Oppdragsgiver: Rauma kommune/Romsdalsgondolen

Oppdragsnr.: 5201061 Dokumentnr.: RIG-N03-J02

## ► Faresone 2389 Jernbanegata; uavhengig kvalitetssikring iht. NVE kvikkleireveileder 7/2014

Emne: Utredning av faresone 2389 Jernbanegata

Figur 1. Eksempel på c-profil med tabellerte verdier under profilgrafikken.

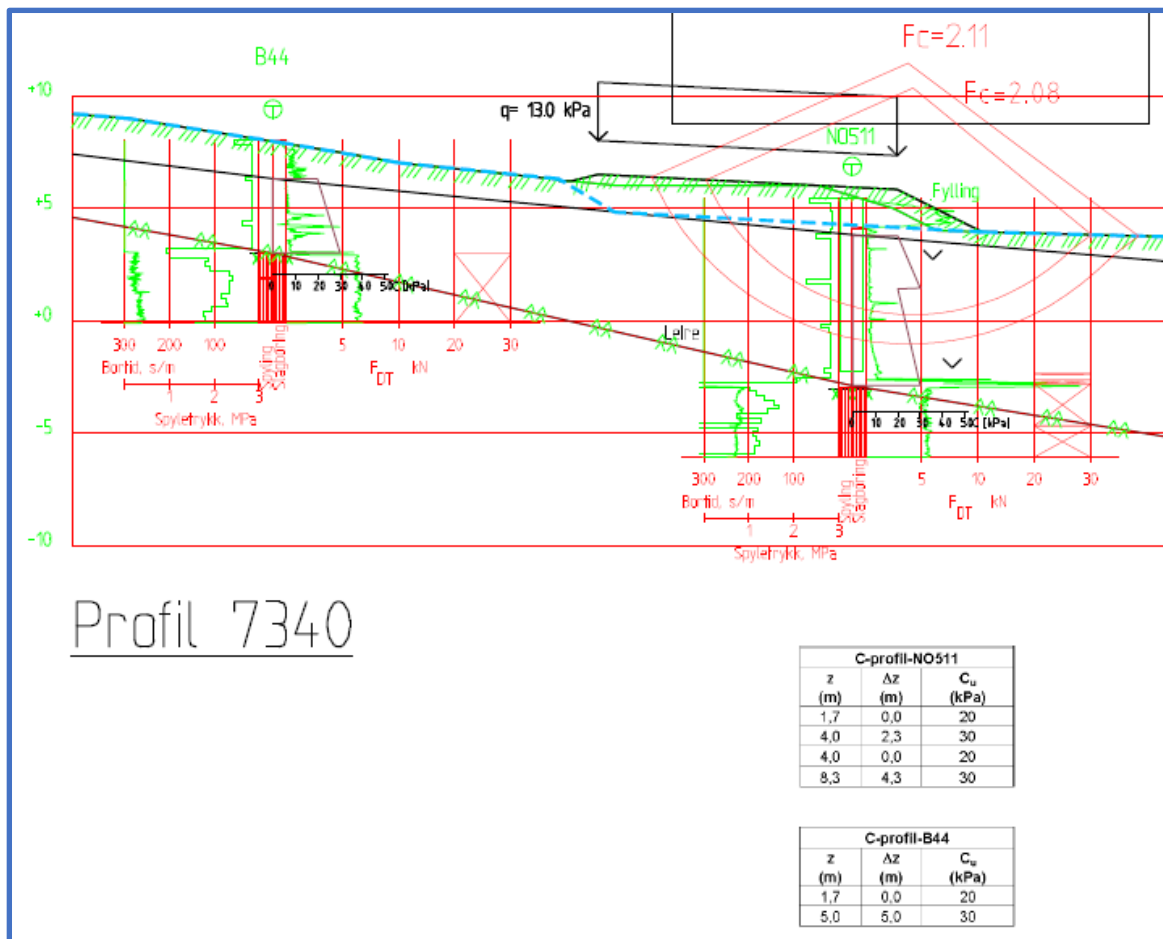
4.2	Bruk av C-profiler i stabilitetsanalysene Tegning 200-202	<p>C-profilene i tegningene er kontrollert mot viste anbefalte kurver i vedlegg C. Vi observerer at når C-profiler er benyttet i tilgrensende profiler (eksempelvis punkt 9 der C-profilet er hentet fra punkt 10, eller punkt 15 der C-profilet er hentet fra punkt 14), er det kotehøyde og ikke dybde under terreng som styrer verdiene. Det kan argumenteres med at dette kan gi ugunstige styrkeverdier dersom en tenker at C-profilet burde være delvis styrt av dagens in-situ spenninger. Når profilet kopieres til et punkt med høyere terrengnivå, kunne en forvente noe høyere styrkeverdier enn det som framkommer av profilet.</p> <p>På tegning 201 er det litt pussig at C-profilet som er tolket fra punkt 14 og representerer punkt 15 er trukket inn i profil 3, fordi det ligger 87 m (målt til 101 m på tegning 011) utenfor profilet. Prosjeksjonen av punktet havner like i nærheten av punkt 13 i profilet, og det avviker nokså mye fra C-profilene både i 13 og 9. Men dette har praktisk talt ingen innvirkning på resultatene siden de kritiske skjærflatene ligger langt unna dette punktet. For øvrig vil vi gjerne slå et slag for bruk av tabellerte verdier for C-profiler under profilgrafikken, som vist på Figur 1 under denne tabellen.</p>	4	L
